Grundwasserbelastungen – Deponiestandort Dülmen -Rödder

Hier: Bitte des Kreises Coesfeld vom 26.05.2015 um Prüfung eines Bodengutachtens und Erstellung einer Gesamtbewertung

Berichtersteller Bodengutachten: M. Mersmann, Hydrogeologisches Gutachten und Grundwasseranalysen: S. Bergmann

- Anlage 1: Grundwassergleichenplan der REMEX Coesfeld GmbH vom Januar 2015

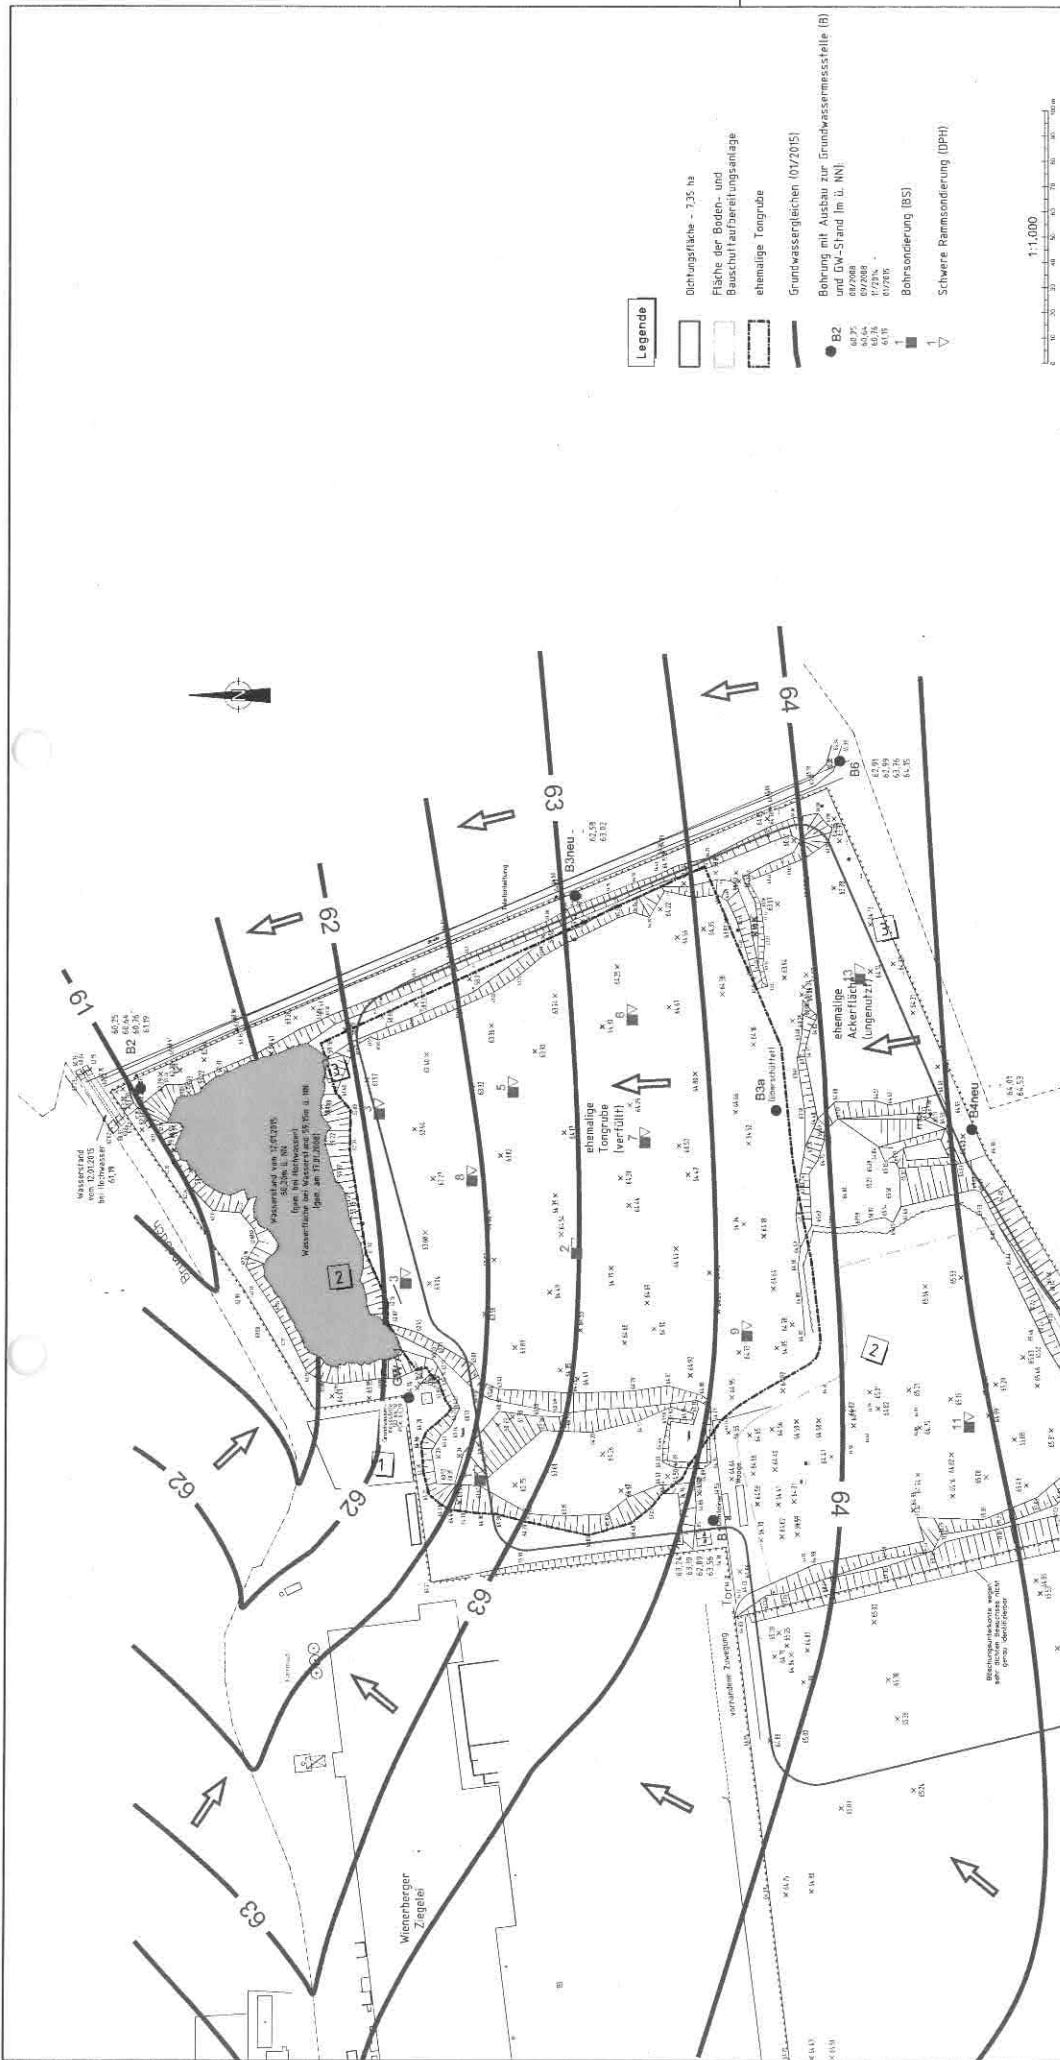
Die hydraulische Situation ist mit dem vorliegenden Gleichenplan (Anlage 1) und den darin verzeichneten Angaben zu den Pegelmessungen jetzt nachvollziehbar dargestellt, damit existiert nun eine Grundlage zur Beurteilung der Ergebnisse.

B4neu und B1 liegen im Zustrom (wie angegeben). B1 liegt gleichzeitig im abstromigen Bereich aus der im Gleichenplan dargestellten REMEX-Fläche der Boden- und Bauschuttzubereitungsanlage. Dieser Umstand wird im Gutachten nicht erwähnt.

Unklar ist, weshalb die im Plan verzeichnete Messstelle GW A1 in die Untersuchungen nicht einbezogen wird. Die Messstelle GW A1 befindet sich unmittelbar im Abstrom des westlichen Teils der Tongrube, sowie im weiteren Abstrom der Boden- und Bauschuttzubereitungsanlage und würde sich zur Ergänzung des Messnetzes anbieten. Nützlich wäre in diesem

Zusammenhang noch eine weitere Messstelle zur Beprobung des Anstroms im Bereich der Bohrsondierung B 12.

Bezüglich der Strömungsverhältnisse ist unverständlich, weshalb die Messstelle B3neu im Gutachten als Abstrom-Messstelle des Deponiekörpers bezeichnet wird. Dem Gleichenplan bzw. den Pegelmessungen zufolge liegt sie im Seitenstrom, wenngleich sehr nah an den Deponiekörper angrenzend. Als Abstrom-Messstelle ist demnach nur B2 zu bezeichnen. Damit ergibt sich zur repräsentativen Erfassung des Abstroms noch Verbesserungspotenzial hinsichtlich des Messnetzaufbaus.

Für den weiteren Abstrombereich der Deponie hatte ich empfohlen, den Brunsbach (MST oberhalb und unterhalb der Deponie) in die Untersuchungen einzubeziehen. Weiterhin sollte die Messstelle GW A1, sofern noch aktiv bzw. beprobbar, und eine MST bei Bohrung B2, einbezogen werden.

Die Nutzungssituation im südwestlichen Bereich (Anstrom) der Deponie wird im Gutachten nicht näher beschrieben. Da sich hier (im Anstrom zur Messstelle B1) eine Aufbereitungsanlage befindet, wäre eine zusätzliche Anstrommessstelle im Zustrom der Aufbereitungsanlage, also noch weiter südwestlich, hilfreich („B 12“).
